# 改善箇所説明図

## 不具合箇所

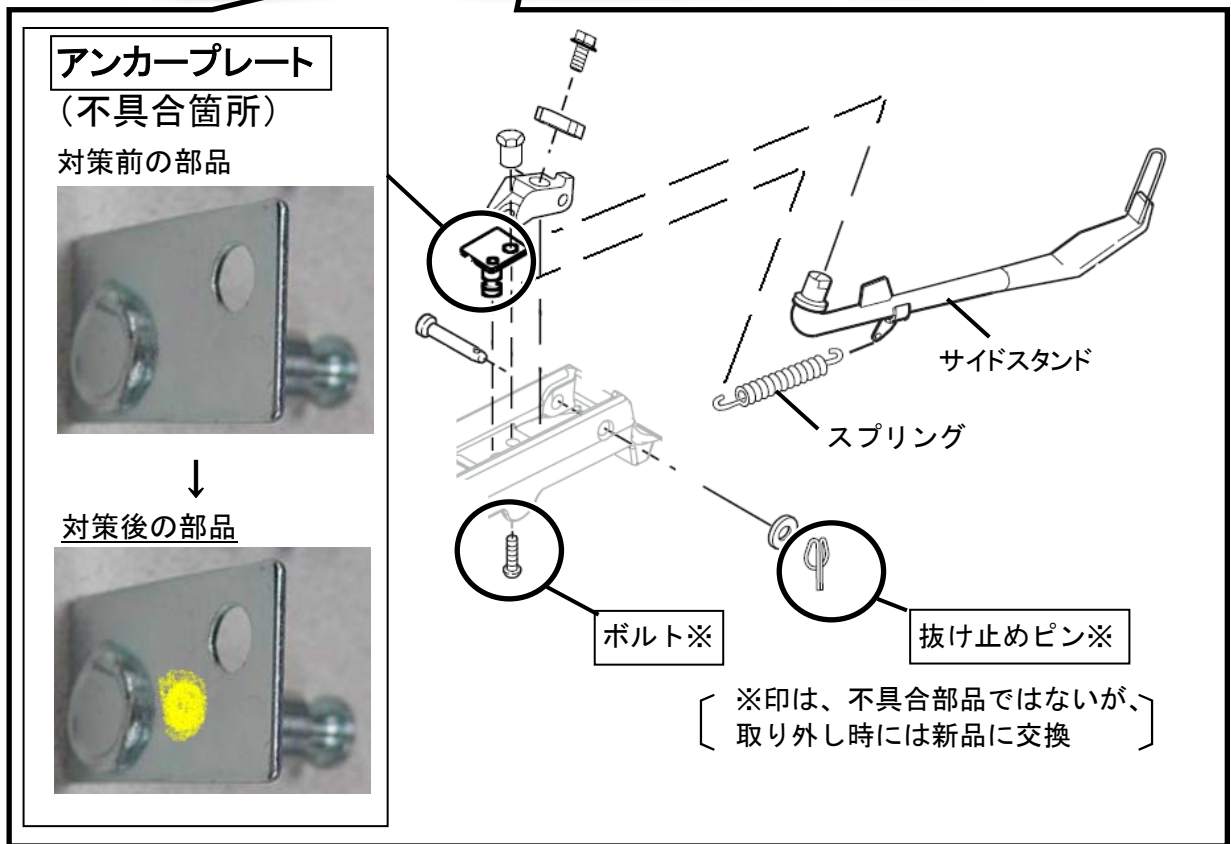
車両下部に備えられたサイドスタンドスプリングのアンカープレートにおいて、溶接が不適切なものがあるため、サイドスタンドが正しく格納されないことがある。そのため、そのままの状態で使用を続けると、サイドスタンドが路面と接触し、最悪の場合、車両の安定性を失い転倒するおそれがある。

全車両、アンカープレートを良品に交換するとともに、ボルト及び抜け止めピンを新品に交換する。

対策品のアンカープレートに「●」印を黄色のペイントで塗布する。
